RESUELVE CONSULTA DE PERTINENCIA DE INGRESO AL SISTEMA DE EVALUACIÓN DE IMPACTO AMBIENTAL, “MODIFICACIÓN COMPROMISOS AMBIENTALES RCA EMPRESA ÁRIDOS SANTA ELISA LTDA.”.

RESOLUCIÓN EXENTA N° 143 /2019

Fuente: Adenda, Figura 13: Puntos Receptores Evaluados

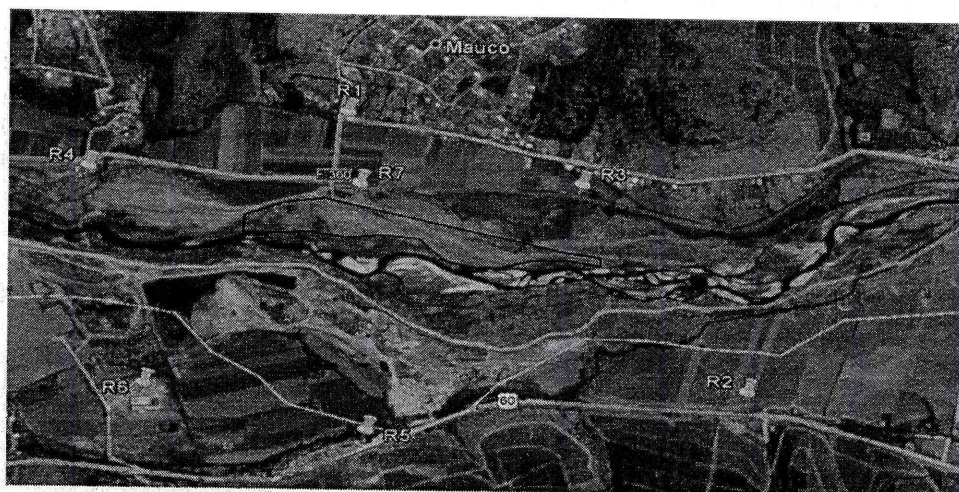
Con relación al **monitoreo de ruido** en los receptores evaluados se puede observar que los receptores se encuentran cercanos al proyecto en cuestión, por lo que acortar el monitoreo a la fase de operación, sin considerar la fase de construcción y cierre, sería obviar los impactos reconocidos por el propio titular, y evaluados dentro del proceso de evaluación ambiental, considerándose aquello como un cambio de consideración.
